FV-SAG-PD-R13-0

**IMPIANTO FOTOVOLTAICO CON ACCUMULO
SITO NEL COMUNE DI TERRE DEL RENO (FE)
DENOMINATO "SANT'AGOSTINO" E OPERE CONNESSE**

RELAZIONE DI OTTEMPERANZA
Determinazione nr. 17402 del 11/08/2023 ARPAE
Regione Emilia-Romagna

Relazione di ottemperanza

Planimetria "aree idonee" ai sensi dell'art. 20 comma 8 c-ter 1) del d. lgs. n. 199 del 2021

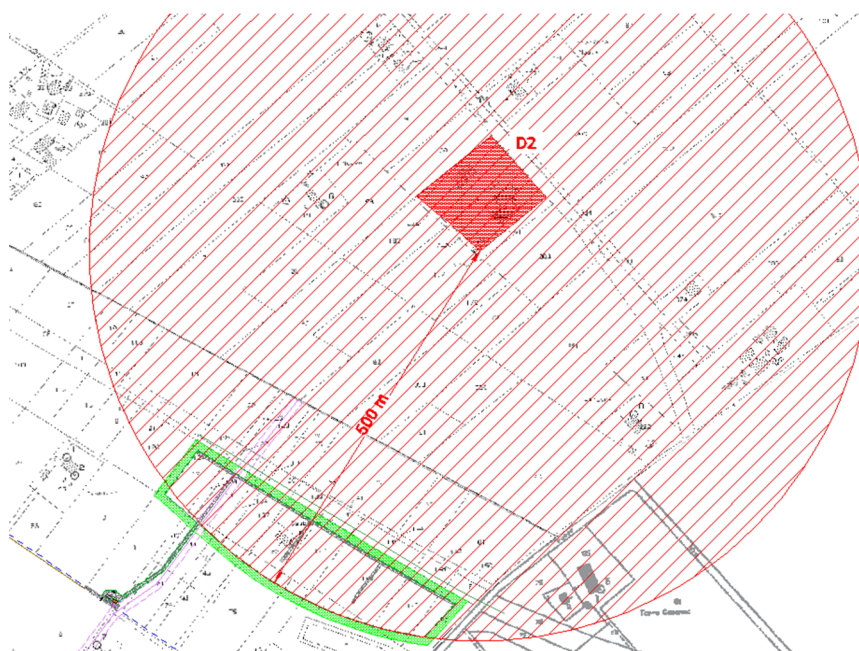
- *sulla base del vigente d.lgs. 199/2021, l'impianto risulta ricadere in area non idonea, proprio per la presenza entro 500 metri di un bene sottoposto a tutela della parte seconda del d.lgs. 42/2004 (torre Cocenno) e per essere ricompreso nel perimetro di un bene sottoposto a tutela (Scolo principale del 3° Circondario);*

In merito al **primo punto** si fa presente che solo una parte dell'area a disponibilità del proponente possa essere considerata area non idonea. La parte nord dell'area a disponibilità del proponente è infatti ricompresa nelle aree idonee in virtù dell'art. 20, comma 8, lett. c-ter 1) e 2) del d.lgs. n. 199 del 2021; tale articolo infatti recita che:

Come ben evidenziato nelle planimetrie soprastanti, l'area interessata dalle installazioni, secondo il progetto revisionato post screening, ricade in area idonea:

- a) sia in merito all'art. 20, comma 8, lett. c-ter 1) del Decreto sopra citato:
 - o distanza inferiore ai 500 m dalla ZONA PRODUTTIVA URBANA - D2: ZONA PRODUTTIVA INDUSTRIALE DI COMPLETAMENTO (Articolo 35 delle NTA) come classificata dal PRG del Comune di Terre del Reno (cfr. particelle 38 e 51 del foglio di mappa 46/B);
- b) sia in merito all'art. 20, comma 8, lett. c-ter 2) del Decreto sopra citato:
